原子力規制庁が株式会社コベルコ科研と契約した浸水防止設備（水密扉）に関する
安全研究報告書の誤った記載について（最終報告）

不適合報告書(再計算による確認)

誤記影響の報告(再計算による確認)

誤記訂正表_結果及び結論に対する影響のまとめの②-3 漏水データに影響したもの

・整理番号 51

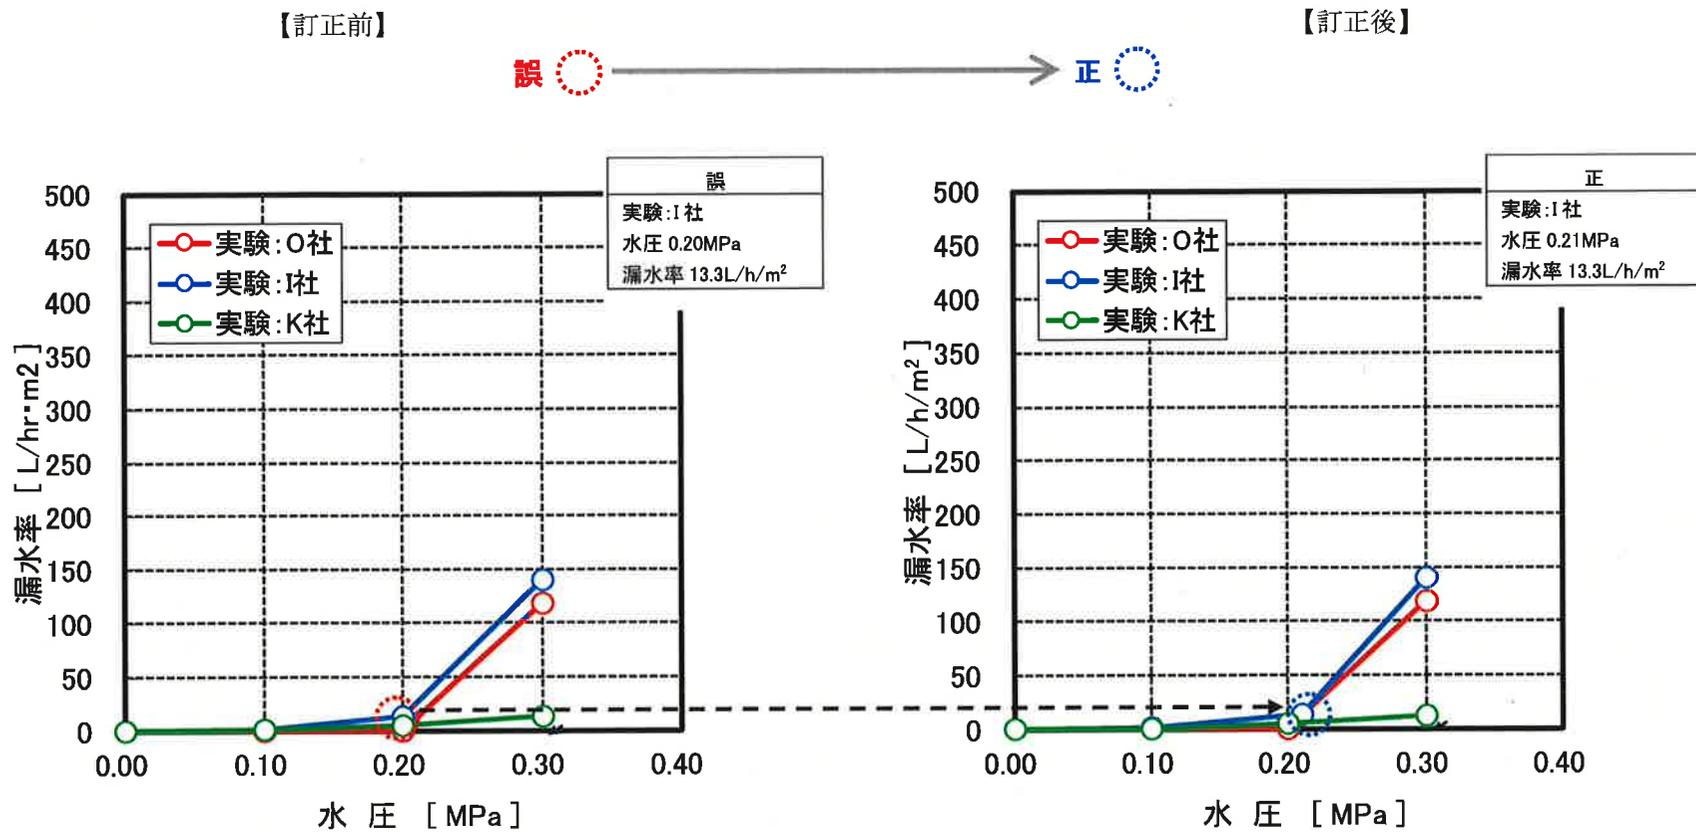
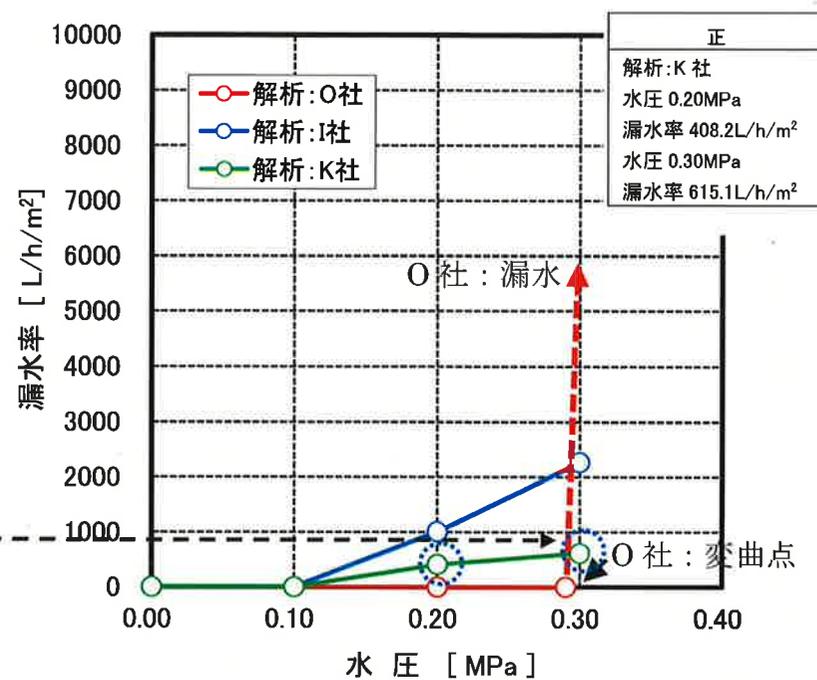
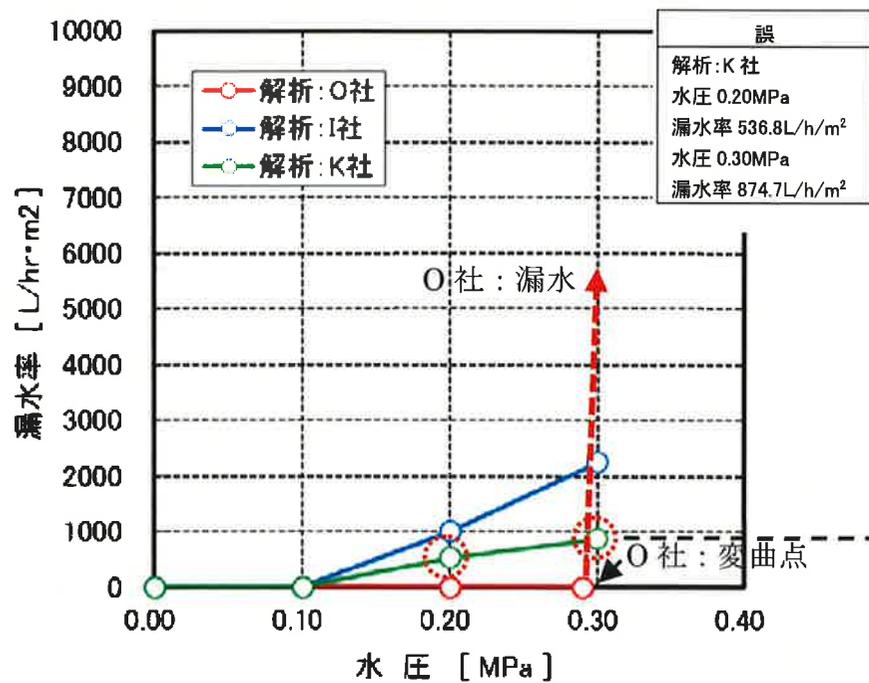
整理番号	頁番号	図表番号	内容	誤	正	調査結果	原因	誤記とした判断理由	本報告書に及ぼす影響	次年度以降の業務に及ぼす影響
51	358	図 4.2.2-201	水密試験結果： I社 0 μ 0.2MPa の 実験水圧値	0.20MPa	0.21MPa	元データとの報告値に差異	平成 26 年度の耐力試験（水密扉基礎試験 1）の測定データ記載ミス。	-	解析結果との定性的な傾向を比較するための図であり、論旨には影響しないと考える。	本報告書の結果は平成 29 年度の解析には使用されていないので影響無し。
			再現解析結果： K社 0 μ 0.2MPa の 漏水率の解析値	536.8L/hr・m ²	408.2 L/h/m ²	K社 0 μ 角 E、角 F の変形解析結果が影響を受けたため、流体解析結果が影響を受けた。	平成 26 年度の耐力試験（水密扉基礎試験 1）の測定データ記載ミス。 ↓ 全体解析初期条件の K社 0 μ 水圧 0.2MPa と 0.3MPa で C 点の押し量が 0.1mm 増加する。	-	K社 0 μ 水圧 0.2MPa と 0.3MPa で C、E 点で扉押し量が増加すると、これに伴い当該部位の間隙量が減少することで漏水率が減少傾向となる。	本報告書の結果は平成 29 年度の解析には使用されていないので影響無し。
			再現解析結果： K社 0 μ 0.3MPa の 漏水率の解析値	874.7L/hr・m ²	615.1 L/h/m ²

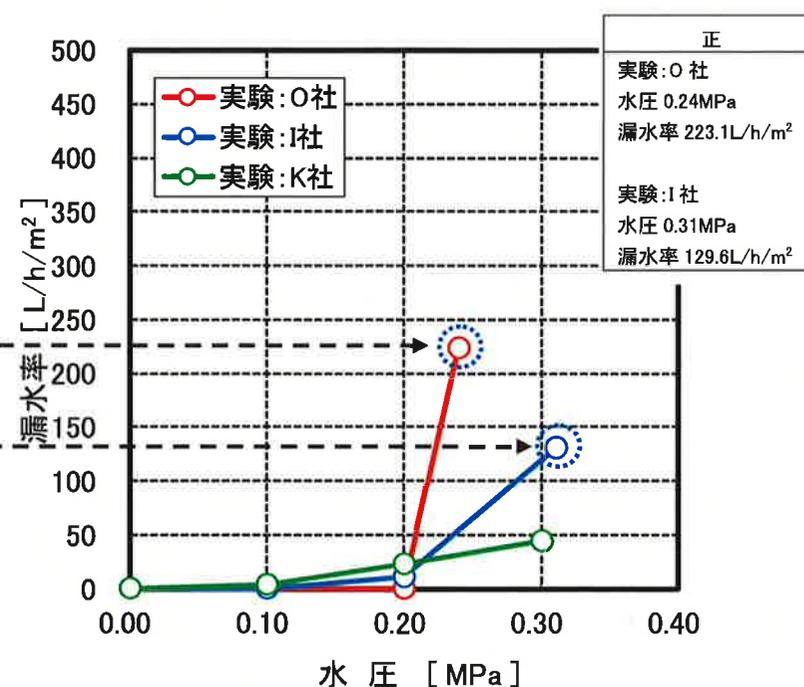
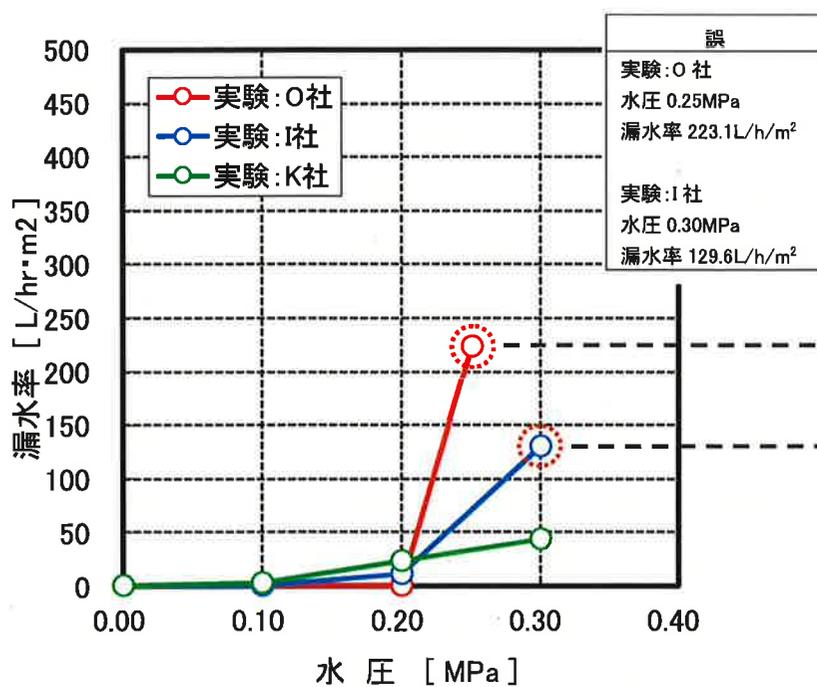
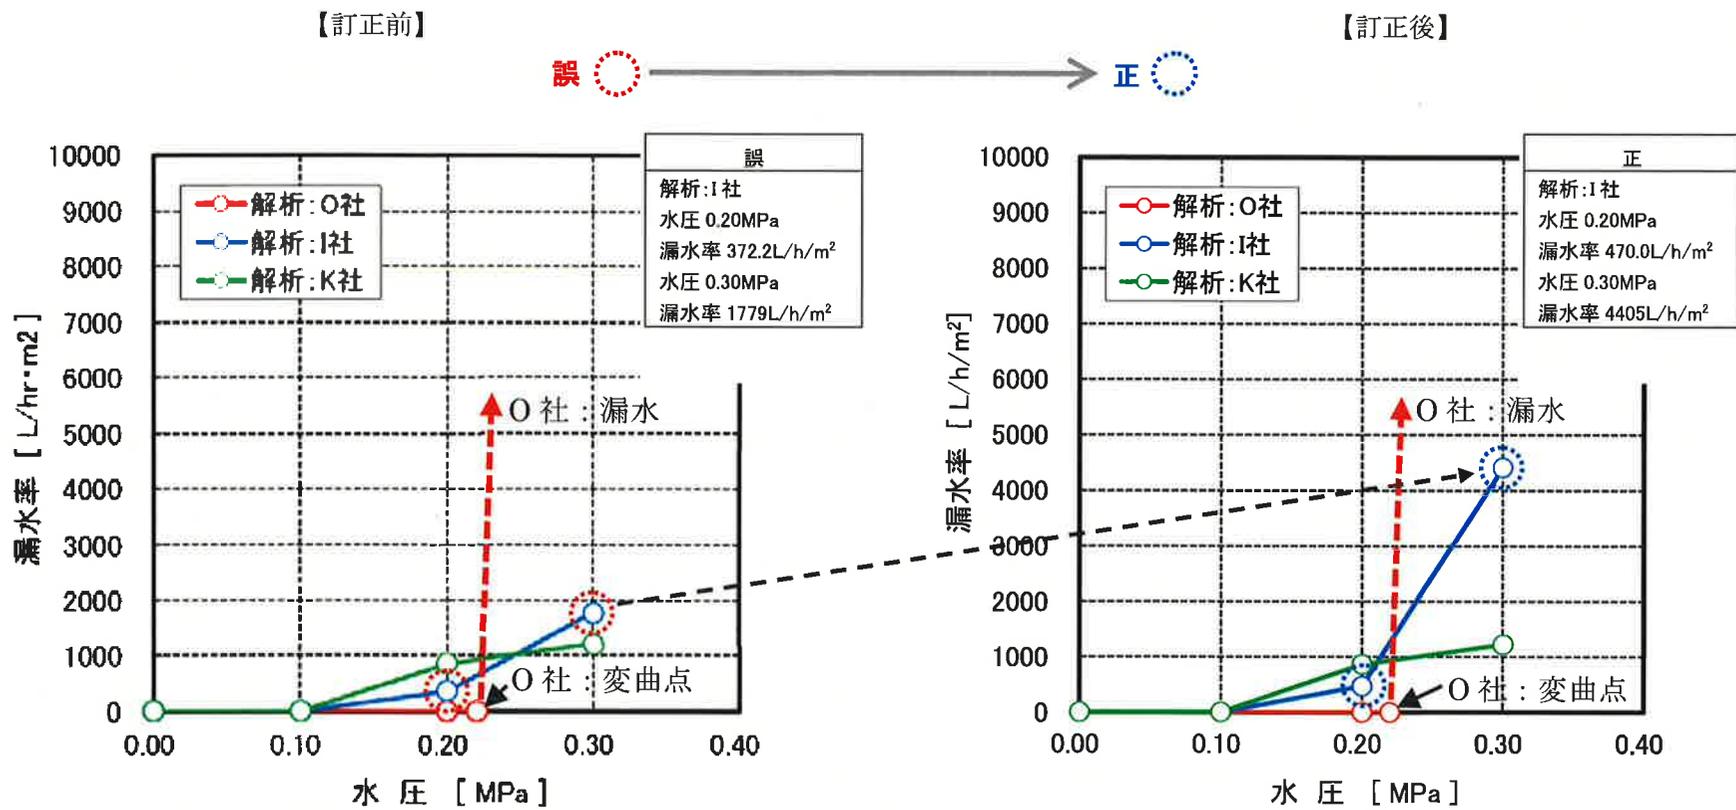
整理番号	頁番号	図表番号	内容	誤	正	調査結果	原因	誤記とした判断理由	本報告書に及ぼす影響	次年度以降の業務に及ぼす影響
52	358	表 4.2.2-202	水密試験結果： O社 4000 μ 0.25MPa の実験水圧値	0.25MPa	0.24MPa	元データとの報告値に差異	平成 26 年度の耐力試験（水密扉基礎試験 1）の測定データ記載ミス。	-	解析結果との定性的な傾向を比較するための図であり、論旨には影響しないと考える。	本報告書の結果は平成 29 年度の解析には使用されていないので影響無し。
			水密試験結果： I社 4000 μ 0.3MPa の 実験水圧値	0.30MPa	0.31MPa					
			再現解析結果： I社 4000 μ 0.2MPa の 漏水率の解析値	372.2L/hr・m ²	470.0 L/h/m ²	I社 4000 μ 角 E、角 F の変形解析結果が影響を受けたため、流体解析結果が影響を受けた。	平成 26 年度の耐力試験（水密扉基礎試験 1）の測定データ記載ミス。 ↓ 全体解析初期条件の I社 4000 μ 水圧 0.3MPa で D 点の押し量が 0.1mm 減少する。	-	I社 4000 μ 水圧 0.3MPa で A,D,E,F 点で扉押し量が減少したことにより水圧 0.2MPa にも影響し、これに伴い当該部位の間隙量と流速が増加することで漏水率が増加傾向となる。	本報告書の結果は平成 29 年度の解析には使用されていないので影響無し。
			再現解析結果： I社 4000 μ 0.3MPa の 漏水率の解析値	1779L/hr・m ²	4405 L/h/m ²

整理番号 33 頁番号 165 の図 5.1.1 (d)、e)⑤せん断変形量+2000 μ

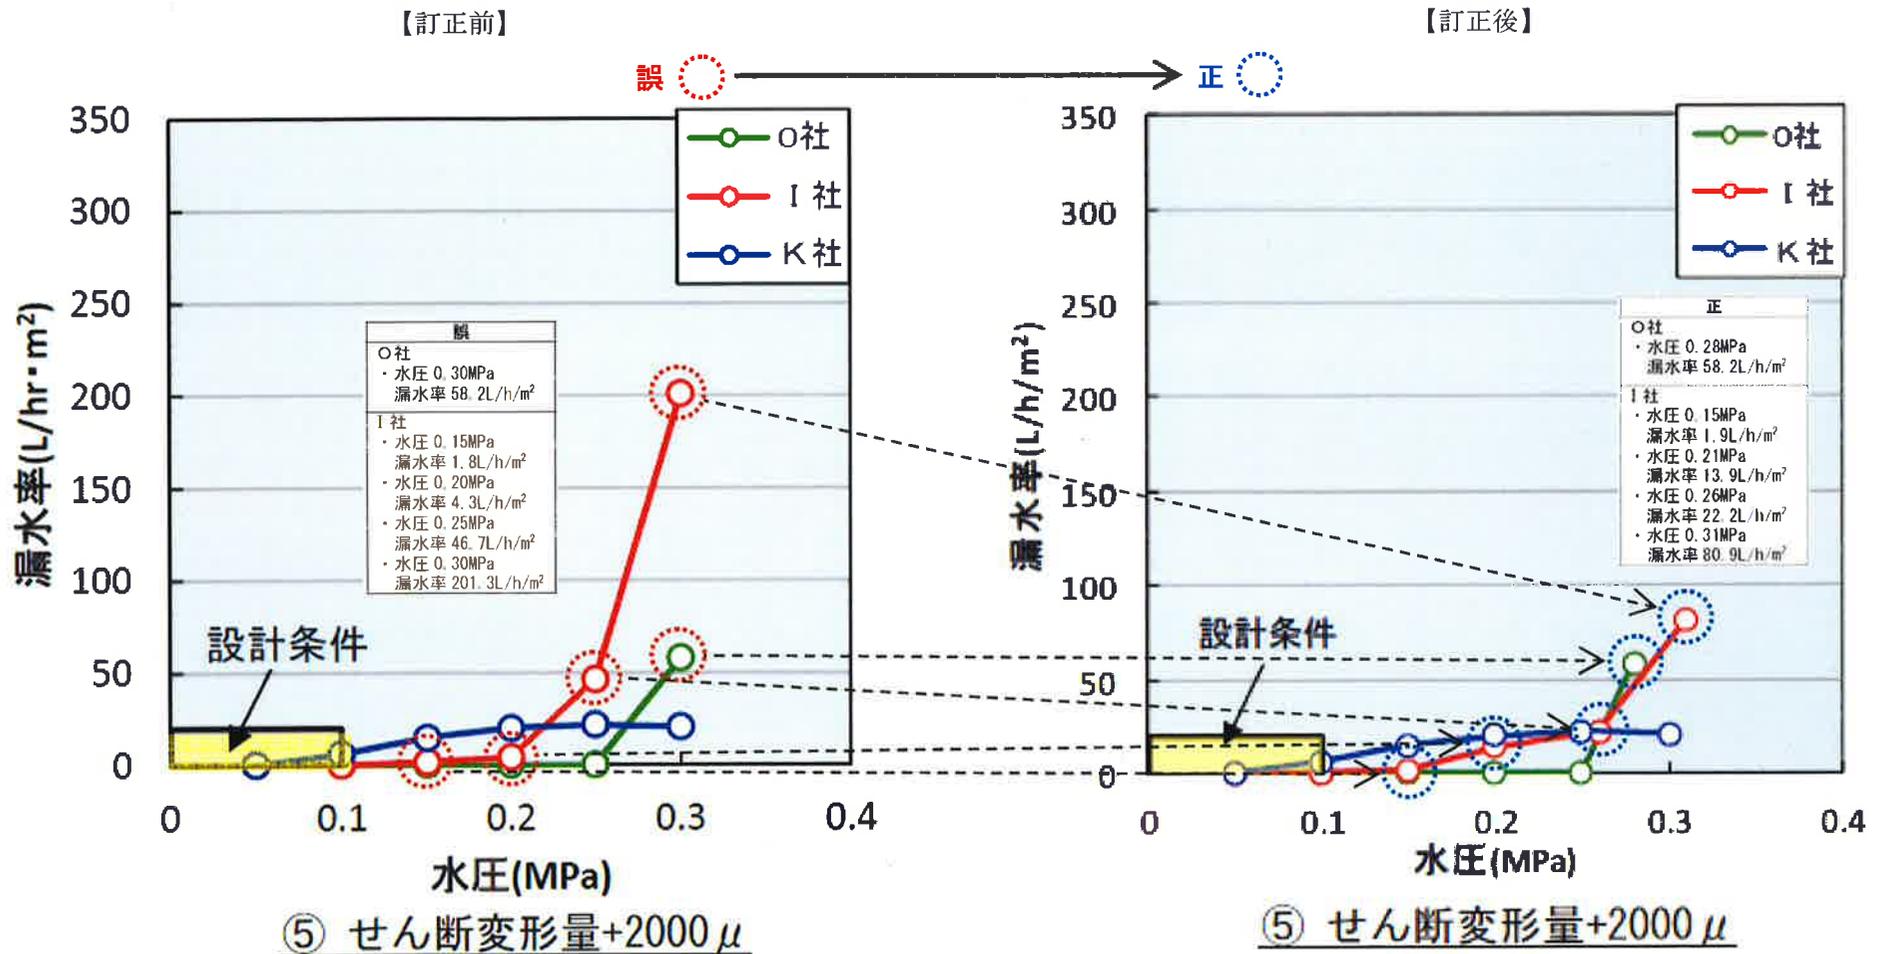
1). せん断変形量(+2,000 μ)と漏水率の関係 (資料 02-整理番号 33-添付資料 6)

訂正後の I 社のグラフでは設計条件を超える漏水が 0.26MPa で始まっているが、誤記のグラフでは漏水が 0.20MPa を超えてすぐに始まっていた。また訂正後のグラフでは 0.30MPa での漏水率が I 社と O 社で同程度であるにも関わらず、誤記のグラフでは I 社の漏水率が O 社の約 3 倍となっていた。

しかしながら、本報告書の考察(p163)「I 社製水密扉は、水圧 0.10 MPa~0.20MPa で漏水が発生し、徐々に漏水率が増加した後、水圧 0.25 MPa~0.30MPa で漏水率が急激に増加した。」に訂正の必要はないと考える。

整理番号 34 頁番号 166 の図 5.1.2 (⑤水圧 0.25MPa 負荷時)

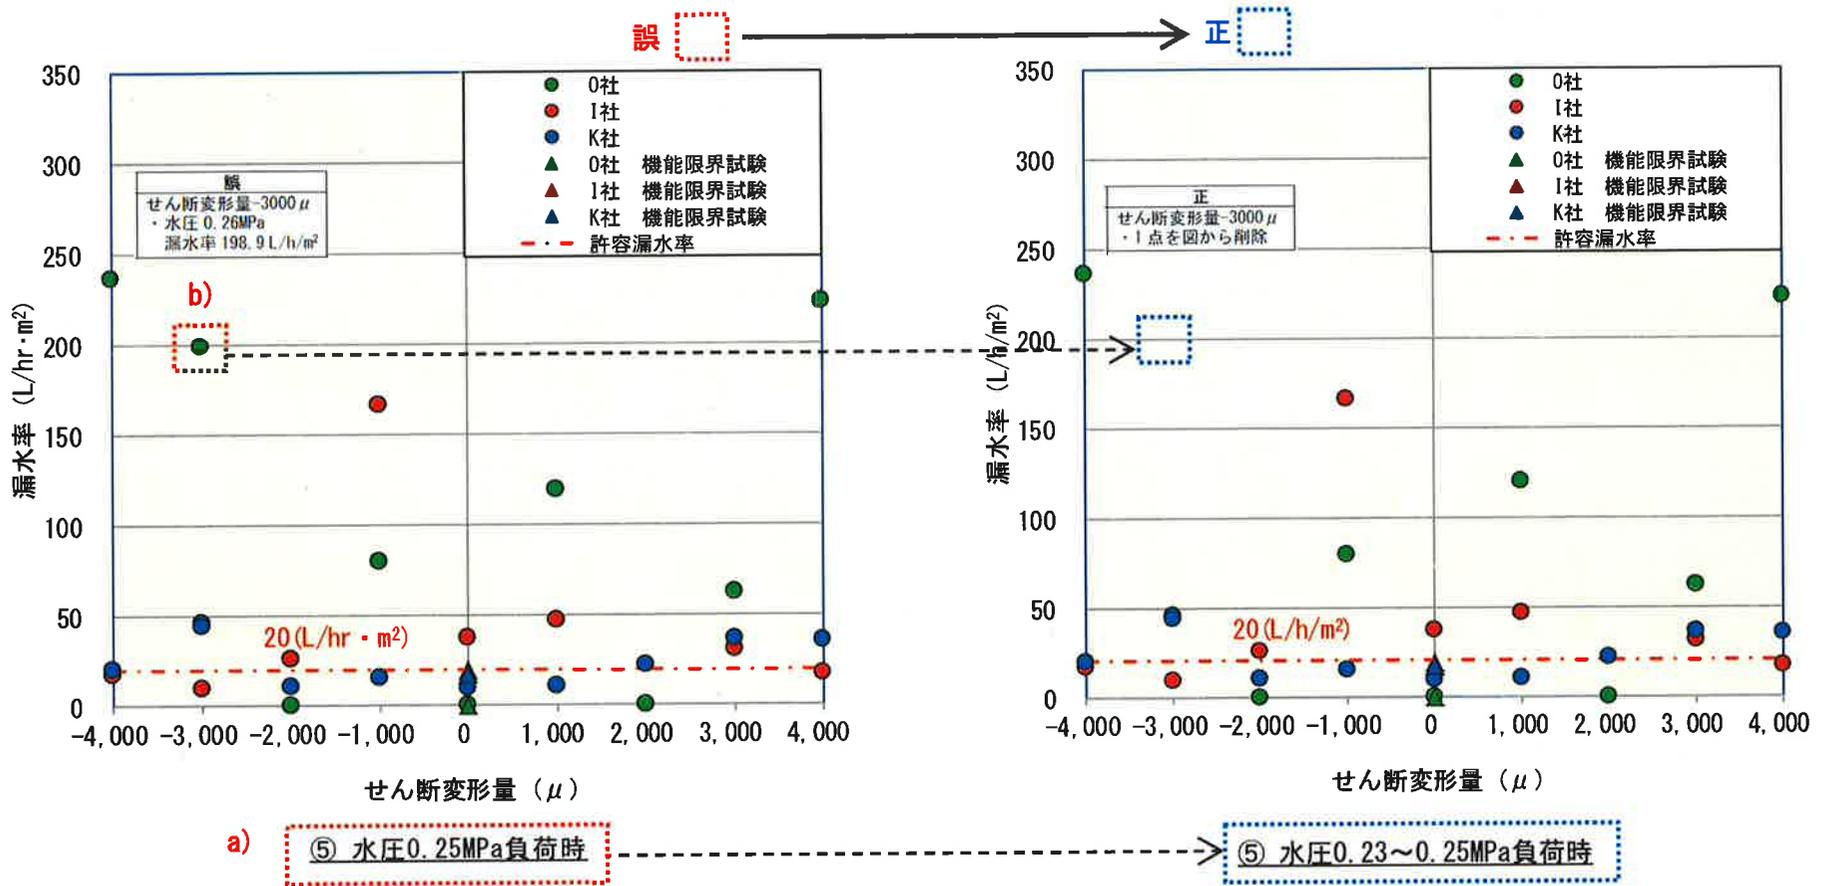
2). 水圧範囲における漏水率とせん断変形量の関係 (資料 02-整理番号 34-添付資料 7)

水圧 0.26~0.31MPa のグラフにプロットすべき水圧 0.26 MPa のデータ (せん断変形量-3000 μ 、漏水率 198.9 L/h/m²) を、水圧 0.23~0.25MPa のグラフに誤ってプロットしていた。

しかしながら、このグラフは許容漏水率(20 L/h/m²)を超える漏水の有無を整理したグラフであり、水圧 0.23~0.25MPa のグラフでは-1000 μ と-4000 μ で許容漏水率を超える漏水が有り、また水圧 0.26~0.31MPa のグラフでも-2000 μ で許容漏水率を超える漏水が有ることから、誤記はグラフの整理結果には影響していないと考えられる。

このことから、本報告書(p163)の考察「許容漏水率(20 L/h/m²)超過時の水圧は、O 社製水密扉では 0.25 MPa~0.30MPa」に訂正の必要はないと考える。

整理番号 35 頁番号 168 の図 5.1.3

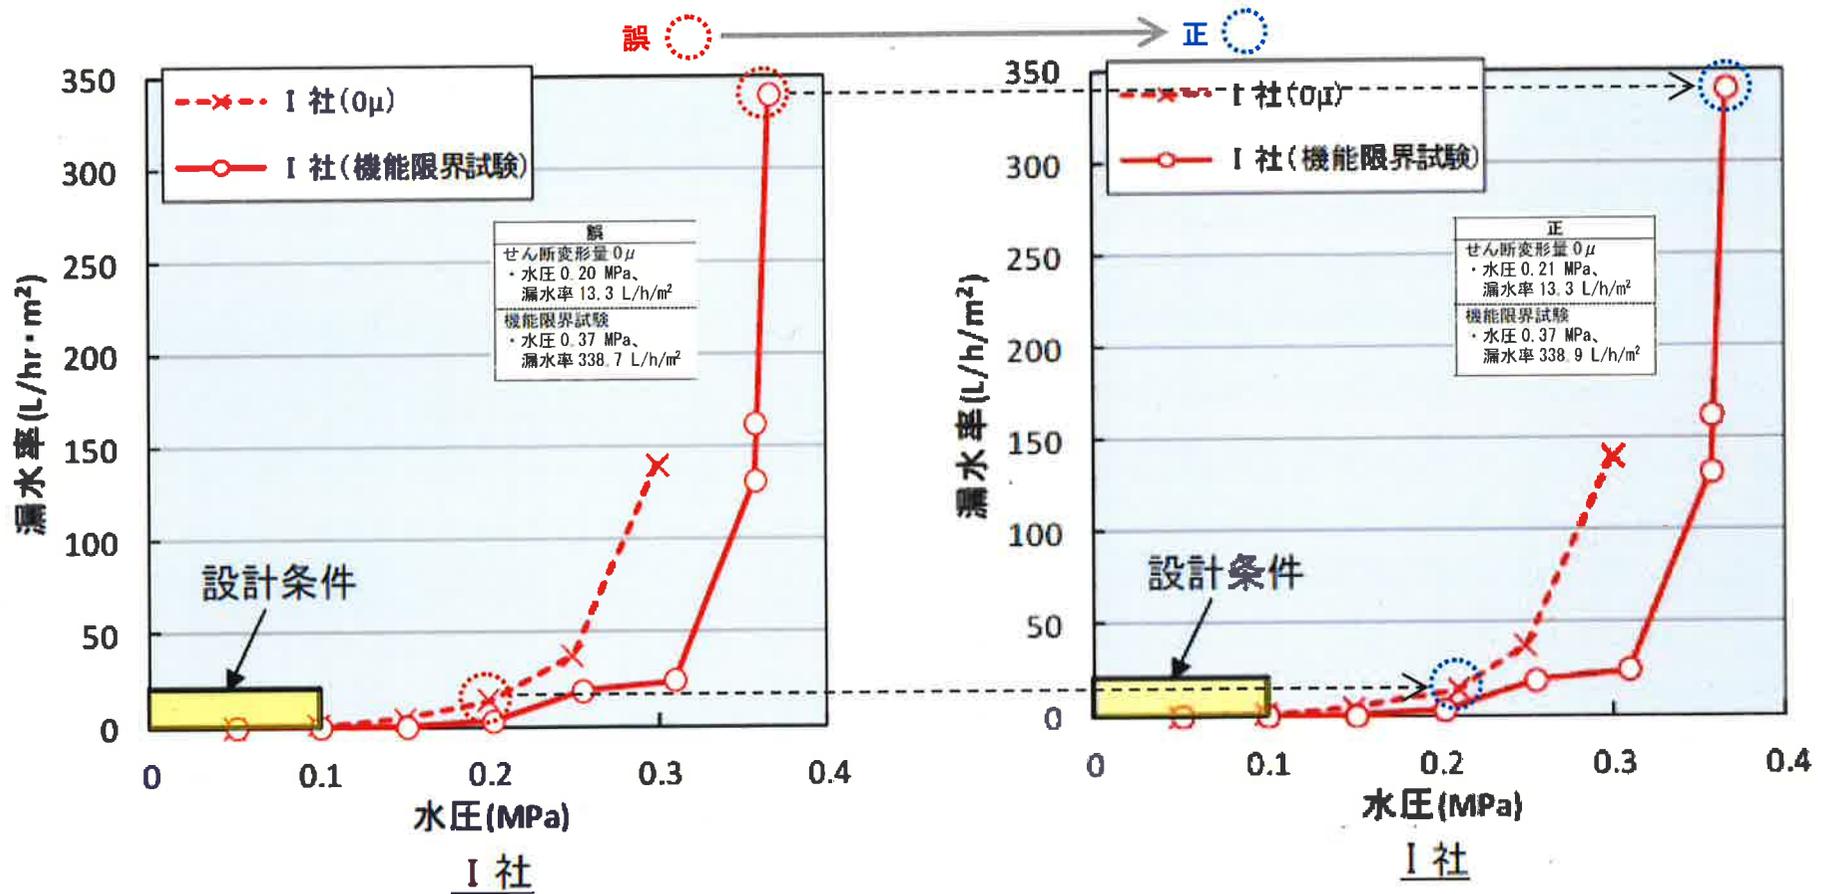
3). 機能限界試験における I 社の漏水率 (資料 02-整理番号 35-添付資料 8)

せん断変形量 0 μ のデータと機能限界試験のデータそれぞれ 1 個を

せん断変形量 0 μ	正：水圧 0.21MPa、漏水率 13.3 L/h/m ²
	誤：水圧 0.20MPa、漏水率 13.3 L/h/m ²
機能限界試験	正：水圧 0.37MPa、漏水率 338.9 L/h/m ²
	誤：水圧 0.37MPa、漏水率 338.7 L/h/m ²

と、誤ってプロットしていた。

しかしながら、本報告書の考察(p163)「I 社製水密扉は、水圧 0.10 MPa~0.20MPa で漏水が発生し、徐々に漏水率が増加した後、水圧 0.25 MPa~0.30MPa で漏水率が急激に増加した」に訂正の必要はないと考える。
